TRANS/WP.11/212/Add.1  
17 mars 2006

Groupe de travail du transport  
des denrées périssables

Additif 1

Amendements à l'ATP adoptés par les soixantième et soixante-et-unième sessions

***Modèle de plaque d'attestation :***

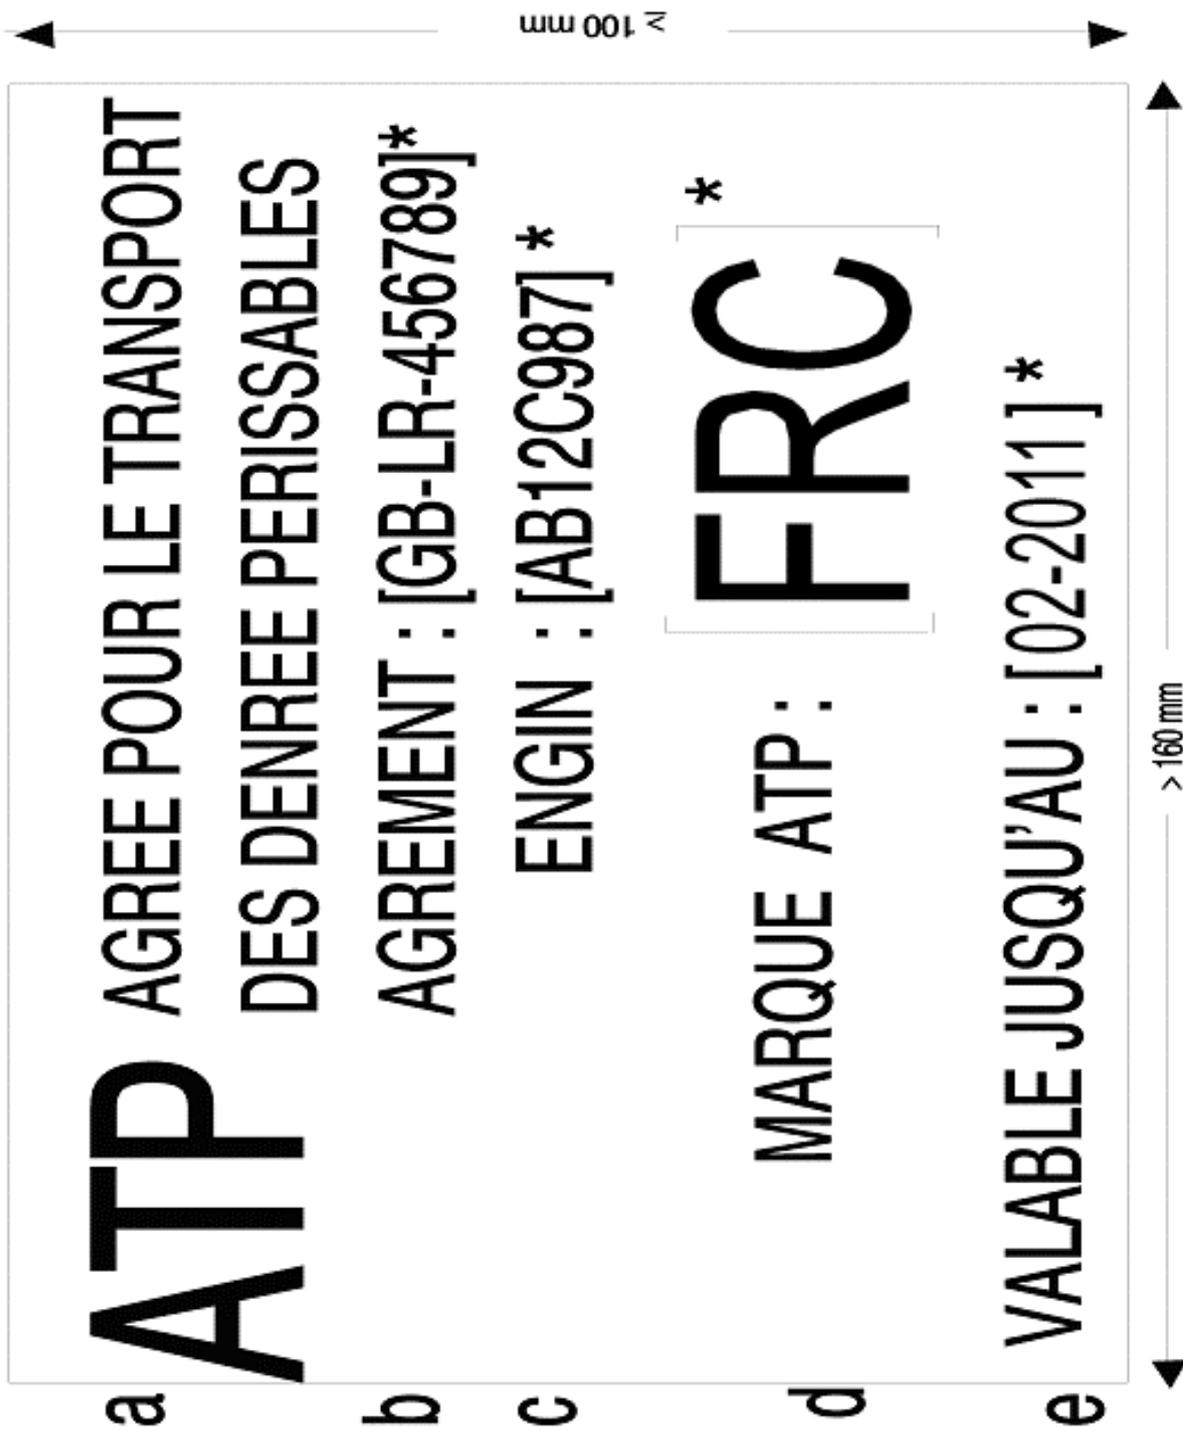
Au 1., remplacer « plaques d'agrément » par « plaques attestant la conformité ».

Remplacer avec ce qui suit :

\* Les indications entre crochets sont fournies à titre d'exemple
